DETERMINAZIONE DEL DIRIGENTE SEZIONE AUTORIZZAZIONI AMBIENTALI 7 agosto 2024, n. 396
ID AIA 37.2. TERSAN PUGLIA spa. Installazione ubicata nel Comune di Modugno (BA), S.P. Km 1.600. Comunicazione per la valutazione del carattere di modifica sostanziale o non sostanziale dell’Autorizzazione Integrata Ambientale già rilasciata con Determinazione Dirigenziale n. 19 del 07 agosto 2015 e successivo aggiornamento rilasciato con D.D. di PAUR n. 138 dell’ 11/06/2019 e s.m.i..

Oggetto: ID AIA 37.2. TERSAN PUGLIA spa. Installazione ubicata nel Comune di Modugno (BA), S.P. Km 1.600. Comunicazione per la valutazione del carattere di modifica sostanziale o non sostanziale dell'Autorizzazione Integrata Ambientale già rilasciata con Determinazione Dirigenziale n. 19 del 07 agosto 2015 e successivo aggiornamento rilasciato con D.D. di PAUR n. 138 del 11/06/2019 e s.m.i..

Figura 1: diagramma di flusso con bilancio di massa

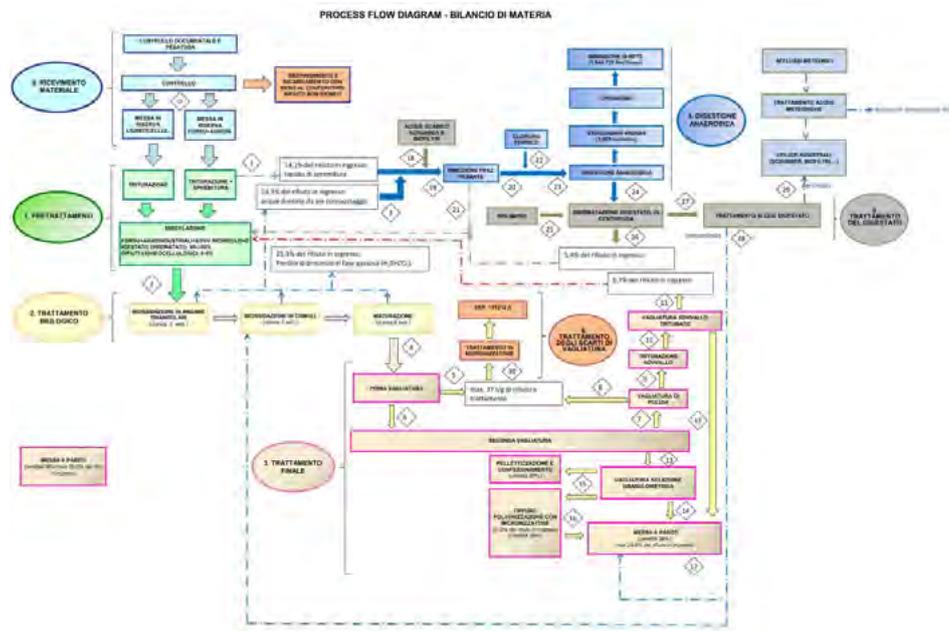
Di seguito si riportano sinteticamente le modifiche oggetto dell'istanza (cfr. allegato 1_elenco figure_37.2: "Figura 1: diagramma di flusso con bilancio di massa" e "Figura 2: particolare della variazione del diagramma di flusso relativa alla modifica"):

La proposta di modifica, riguardante l'ultima sezione del processo di raffinazione, consiste nell'inserimento a valle della vagliatura finale di una nuova linea di micronizzazione al fine di ridurre il flusso di tali rifiuti che devono essere avviati alla linea esistente di polverizzazione e pellettizzazione. Quest'ultima linea verrà utilizzata esclusivamente per il solo materiale da commercializzare in forma di pellet con conseguente ottimizzazione dei consumi energetici, il cui bilancio è riportato nella successiva tabella 1: "Bilancio energetico relativo alla modifica n.1 e n.2".

Figura 4: Stralcio SGI.1 Rev.8 recante le modifiche progettuali al processo di vagliatura

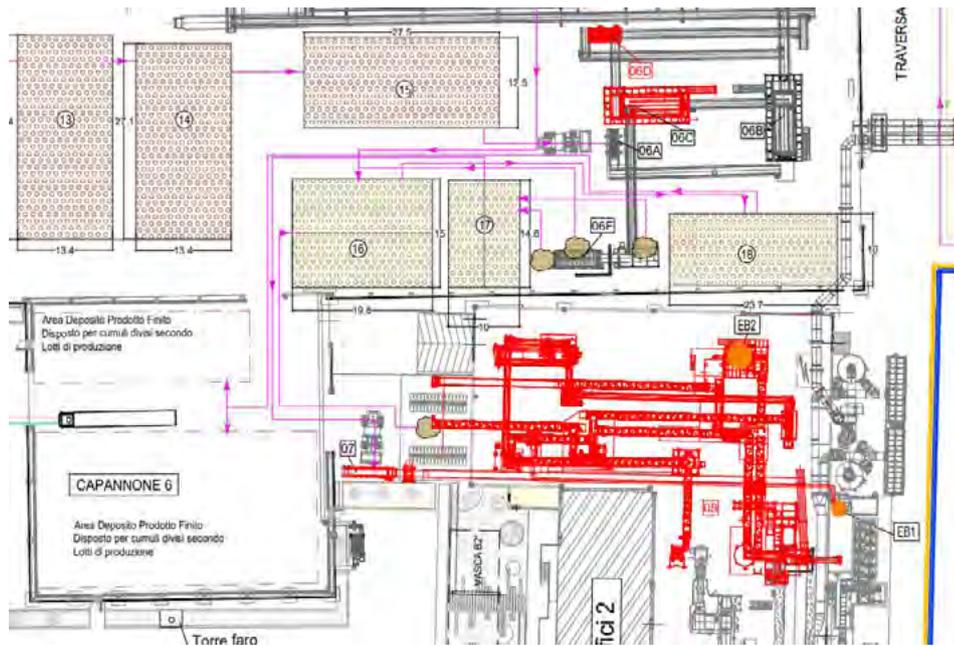
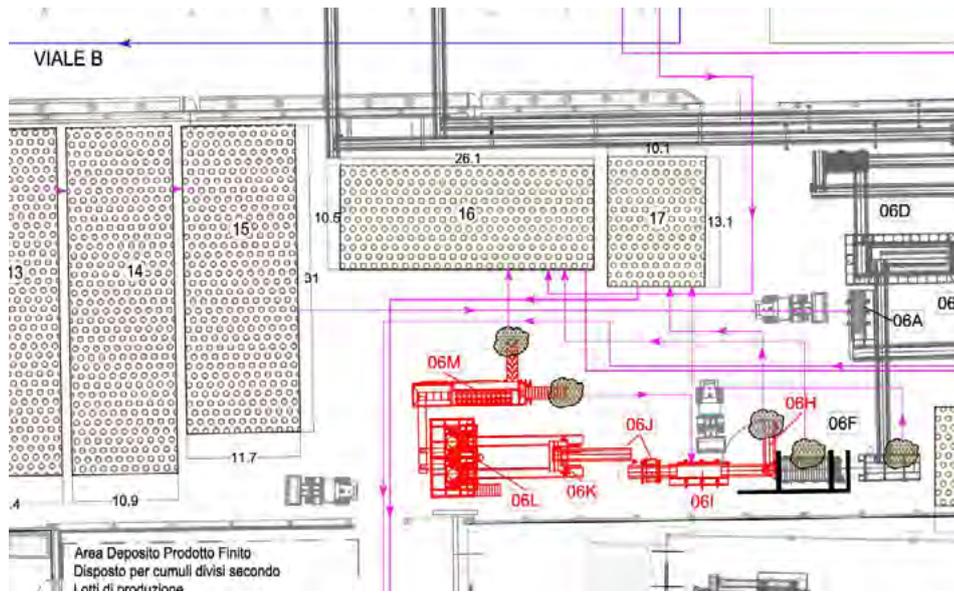
Il processo autorizzato (cfr. allegato 1_elenco figure_37.2: "Figura 3 : Stralcio SGI.1 Rev.7 - processo di vagliatura ante modifica") prevede un vaglio flip-flow che genera due flussi, uno con granulometria inferiore a 3,5 mm, l'altro con granulometria maggiore o uguale a 3,5 mm. La frazione di granulometria inferiore a 3,5 mm è posta

nel cumulo individuato nella tavola SGI_1 in pos. 16 che costituisce il prodotto finito in “polvere” e viene qualificato come compost mediante analisi dal cumulo finale 18; la frazione di granulometria superiore ai 3,5 mm, invece, è accumulata in posizione 17 e poi inviata alla successiva fase di polverizzazione, pellettizzazione e confezionamento. L'impostazione di processo di far passare il sopravaglio a 3.5 mm dal vaglio flip-flow alla sezione di polverizzazione/pellettizzazione era dovuto alla necessità di essiccare opportunamente il materiale attraverso l'essiccatore ad aria in controcorrente prima di macinarlo e vagliarlo, in modo da poterlo rendere di dimensione inferiore a 3.5 mm. Con la modifica proposta (cfr allegato 1_elenco figure_37.2: “Figura 4 : Stralcio SGI.1 Rev.8 recante le modifiche progettuali al processo di vagliatura) è prevista l'aggiunta dopo il vaglio flip-flow all'interno del capannone 5 di un trattamento meccanico di raffinazione del flusso > 3.5 mm durante il quale si produce il calore necessario per una efficiente macinazione e vagliatura finale. Tale linea è costituita da:

- tramoggia di carico del sopravaglio flip-flow o del ricircolo di micronizzazione (posizione 06I in figura 4 dell' allegato 1);
- pretrattamento meccanico (posizione 06J in figura 4 dell' allegato 1);
- micronizzatore (posizione 06K in figura 4 dell' allegato 1);
- vaglio (posizione 06M in figura 4 dell' allegato 1).

L'inserimento di questa nuova linea meccanica determina solo una riallocazione all'interno del capannone di alcuni cumuli in lavorazione (posizione 14, 15, 16), senza modificare in alcun modo i quantitativi delle masse in lavorazione.

Tutti questi macchinari sono collegati in serie da nastri trasportatori. Il micronizzatore, denominato “Attritor Mill”, consente di polverizzare la frazione di granulometria superiore ai 3,5 mm senza ricorrere alla preventiva asciugatura del materiale in essiccatore utilizzato durante la fase di polverizzazione, pellettizzazione e confezionamento. Tale fase rimarrà operativa solo per la produzione di ammendante in forma “pellet” e non anche per la polverizzazione del sovrvallo.

L'attrito tra il materiale da tritare (compost) e le lame genera il calore necessario per garantire la polverizzazione del materiale senza ricorrere a fonti di calore esterne. Il materiale così polverizzato viene convogliato al vaglio in posizione 06M per la separazione del materiale con granulometria < 3,5 mm dall'eventuale sovrvallo che viene reintrodotta in linea attraverso la tramoggia di posizione 06I per essere rilavorato fino alla sua completa polverizzazione. Al termine del processo, l'uscita del compost micronizzato avviene solo quando ha raggiunto le dimensioni richieste. Il materiale così vagliato si unisce al sottovaglio del vaglio flip-flow in posizione 16, prima della qualifica come compost mediante analisi dal cumulo finale 18.

1. modifica della linea di vagliatura: il sopravaglio finale dopo la raffinazione (>3.5 mm) verrà trattato con una nuova linea di micronizzazione (sistema Attritor mill) in modo da eliminare la necessità di orientare tale flusso alla linea di polverizzazione e pellettizzazione, inviando a tale sezione di processo solo il materiale da commercializzare in forma di pellet, con conseguente ottimizzazione dei consumi energetici;

Figura 5 Stralcio SGI.1 Rev.8 recante le modifiche progettuali al processo di trattamento scarti

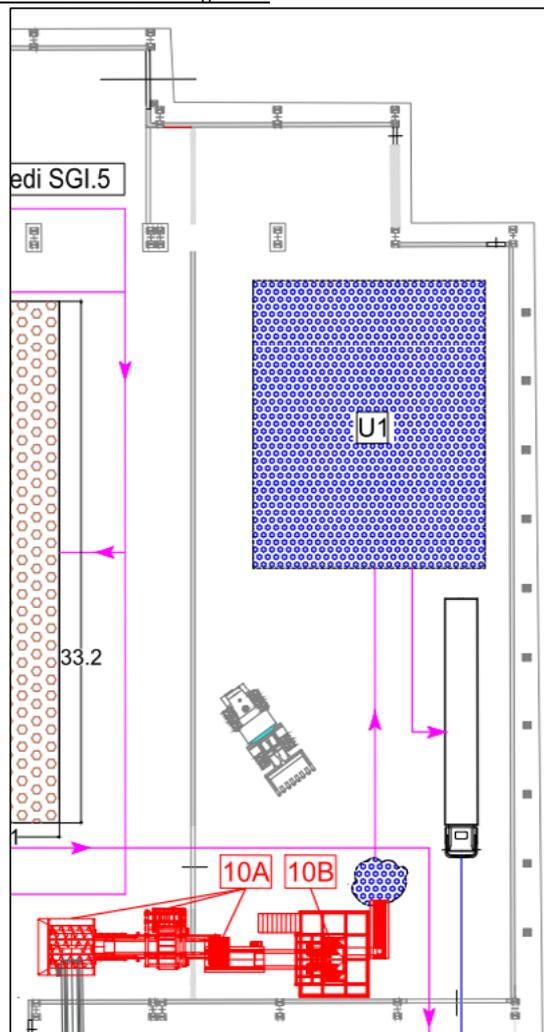
Con la modifica proposta (cfr. allegato 1_elenco figure_37.2: “Figura 4: Stralcio SGI.1 Rev.8 recante le modifiche progettuali al processo di vagliatura”) si prevede di trattare gli scarti derivanti dalla prima vagliatura, costituiti da frazioni plastiche estranee, unitamente a quelli derivanti dal vaglio a dischi, direttamente con l’Attritor mill invece che nei due stadi di bioessiccazione e triturazione come approvati con D.D. n. 192/2024, al fine di migliorare le caratteristiche di tali scarti per renderli idonei a processi di recupero.

A seguito di test di micronizzazione effettuati anche sugli scarti costituiti da frazioni estranee plastiche, tale tecnologia di micronizzazione si è rivelata efficace per il trattamento degli scarti suddetti al fine di ridurre l’umidità, aumentare la densità con conseguente diminuzione dei volumi da smaltire e dei costi economici ed ambientali di trasporto e di recupero/smaltimento. Infatti, il calore che viene a generarsi per l’attrito tra il materiale e le lame determina la riduzione dell’umidità degli scarti evitando così il ricorso alle biocelle, più complesso in termini energetici e gestionali.

La nuova linea di trattamento sarà composta da dispositivi di pretrattamento in posizione 10A e da un micronizzatore di tipo “Attritor Mill” in posizione 10B collegati in serie da nastri trasportatori (cfr allegato 1_elenco figure_37.2: “Figura 5 Stralcio SGI.1 Rev.8 recante le modifiche progettuali al processo di trattamento scarti”).

Lo scarto così trattato assumerà in definitiva il codice EER 191212 e verrà stoccato in deposito temporaneo nell’area U1 del capannone 3 (cfr SGI.1_Rev.8 - PLANIMETRIA GENERALE DI PROCESSO). La stessa area era stata autorizzata precedentemente con D.D. n. 192/2024 al processo di bioessiccazione che con la presente modifica verrà eliminato.

2. modifica relativa al trattamento degli scarti di vagliatura: gli scarti di vagliatura costituiti da frazioni plastiche estranee verranno trattati direttamente dall'Attritor mill invece che nei due stadi di bioessiccazione e triturazione;
